対策箇所説明図

類別：原動機室内の診断
プラグに赤色ペ
イントを塗布

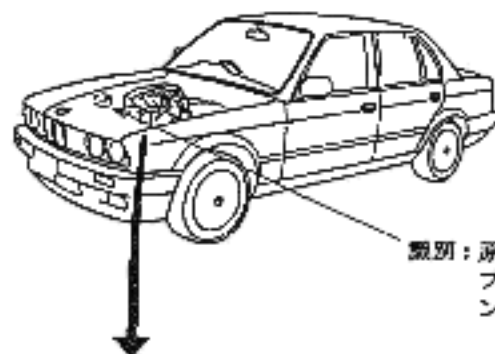
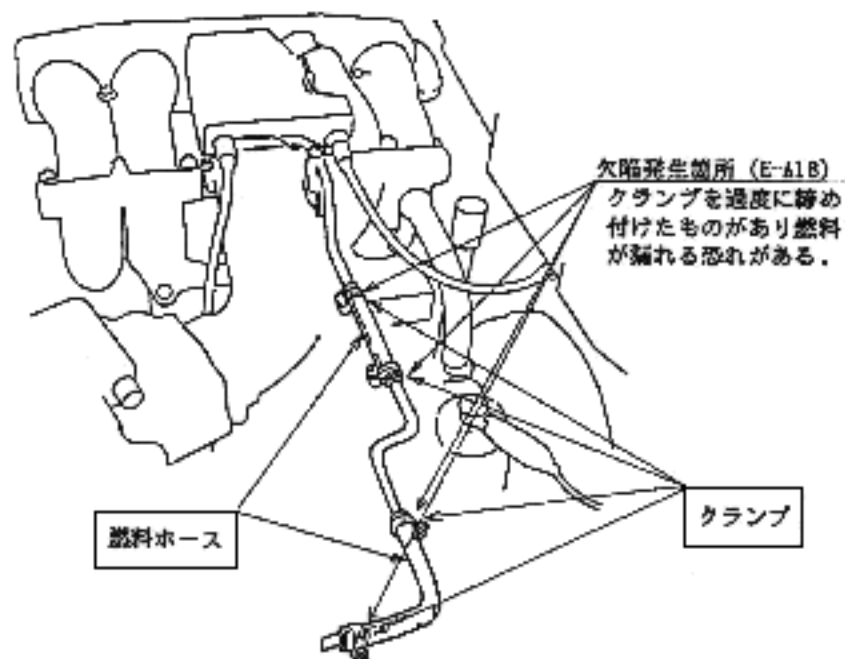
型式E-A20、E-A25、E-H25、E-B20、E-A25X：クランプ2個、ホース1本
型式E-A18、E-G30、E-G35、E-L35、E-H35、
E-HD25、E-HB20、E-CA18：クランプ4個、ホース2本
型式E-CB20、E-CB25、E-BF20：クランプ6個、ホース3本

対 策 前	対 策 後
	剪断ヘッド付きホースクランプ  対策内容 クランプ及び燃料ホースを交換する。
